## Verlag huishoudelijke elektrische installatie op laagspanning en zeer lage spanning

Referentie: <b>010-20260408-02</b>	Datum controle: <b>08/04/2026</b>
Keurder: <b>010</b>

Eigenaar:	<b>Onbekend</b>	EAN-code:	<b>541448820045633070</b>
Adres installatie:	<b>Slenderstraat 4, 2500 - Lier</b>	Nummer teller(s):	<b>7208255</b>
		Distributienetbeheerder installatie:	<b>Fluvius</b>
Datum uitvoering installatie:	<input checked="" type="checkbox"/> Vóór 01/10/1981 <input type="checkbox"/> Tussen 01/10/1981 en 01/06/2020 <input type="checkbox"/> Vanaf 01/06/2020		
Type:	<input checked="" type="checkbox"/> Woonenheid <input type="checkbox"/> Niet-huishoudelijk <input type="checkbox"/> PV <input type="checkbox"/> Batterij <input type="checkbox"/> Laadpaal

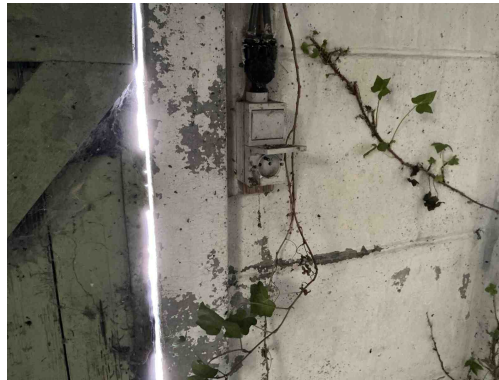
**B17** - De voedingsspanning is niet op elk bord vermeld (Boek 1: 3.1.3.3).

*Opmerking: Oa bord 1 en 2*

**B18** - Het volgnummer is niet op elk bord vermeld (Boek 1: 3.1.3.3).

*Opmerking: Oa bord 1 en 2*

**B30** - De houder van de beveiliging in een huishoudelijke ruimte is niet voorzien van aangepaste kalibreerelementen (Boek1: 5.3.5.5).

*Opmerking: Oa bord 1 en 2*

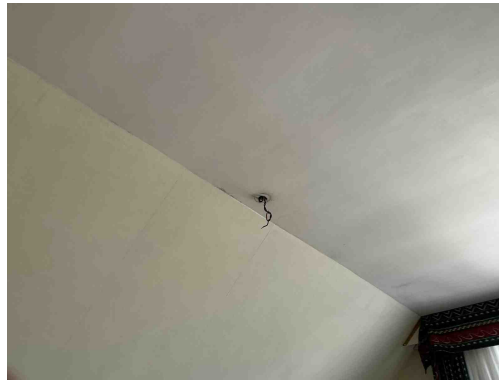
**B17** - De voedingsspanning is niet op elk bord vermeld (Boek 1: 3.1.3.3).

*Opmerking: Oa bord 1 en 2*

**B18** - Het volgnummer is niet op elk bord vermeld (Boek 1: 3.1.3.3).

*Opmerking: Oa bord 1 en 2*

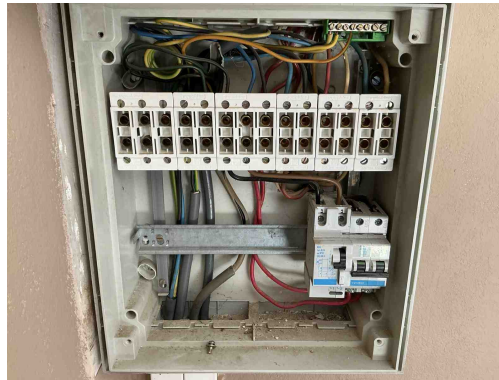
**C28** - Niet gebruikte leidingen onder spanning zijn niet op een degelijke manier geïsoleerd of verwijderd (Boek 1: 4.2.1.1).  
*Opmerking: Oa slaapkamers*

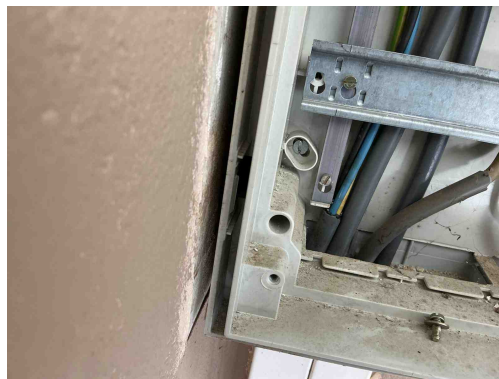
**B30** - De houder van de beveiliging in een huishoudelijke ruimte is niet voorzien van aangepaste kalibreerelementen (Boek1: 5.3.5.5).

*Opmerking: Oa bord 1 en 2*

**T21** - Het elektrisch materieel is niet geplaatst volgens de voorschriften van de fabrikant/ regels van goed vakmanschap . (Boek 1: 1.4.1.3)

*Opmerking: Oa vijzen niet afgedekt van de ophanging bord 1 en bord 2*

**D04** - De hoofddifferentieelstroominrichting is niet verzegelbaar (Boek 1: 4.2.4.3).

*Opmerking: Oa bord 1*

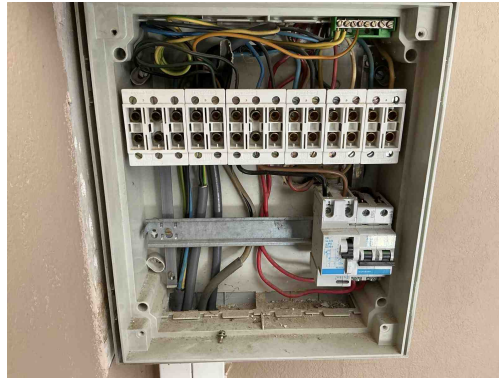
**T21** - Het elektrisch materieel is niet geplaatst volgens de voorschriften van de fabrikant/ regels van goed vakmanschap . (Boek 1: 1.4.1.3)

*Opmerking: Oa vijzen niet afgedekt van de ophanging bord 1 en bord 2*
